「H29小規模なリゾートホテル」の製図に関する質疑応答

【会員からの質問】

図 配置図が単独出題された場合の各図配置(答案用紙 I)

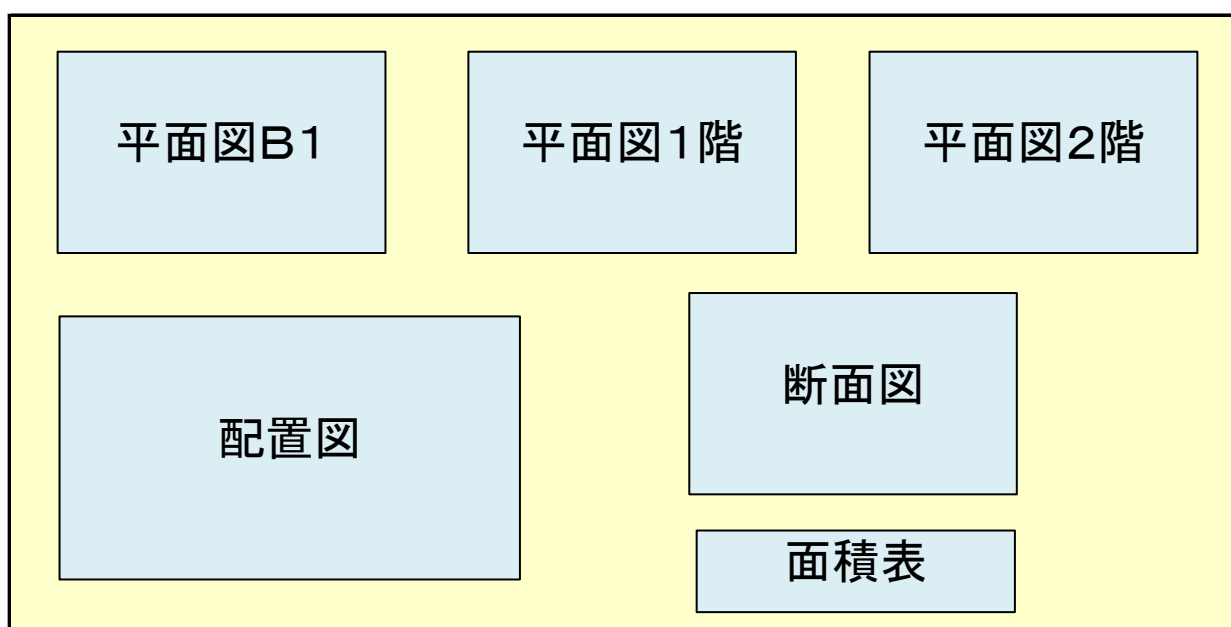
万一、試験で配置図が単独出題された場合、動揺しないように、御社予測課題3で屋根部分だけで良いので、配置図を提示して頂けないでしょうか？
また、御社の資料には、屋上に設備機械室を設けた図面がありません。屋上に設備機械を設けた場合の図面も提示して頂けないでしょうか？
私も御社や日建学院の書籍のようなパターンでの出題であると思いますが、とても不安でしょうかありません。どうぞご検討頂けますようお願い申し上げます。

- ・配置図単独での出題は、試験用紙 I の左下に配置図、上部に平面図3面、右下に断面図となる。
- ・配置図は、上から見た図となるので、屋根部分が全て書かれる(軒先までが屋根)。
- ・研究会は、軒先が外壁から1m、バルコニーやひさしも外壁から1mを推奨しているので、屋根部分を書くと、バルコニーやひさしは全て見えない状況となる(時間短縮手法)。
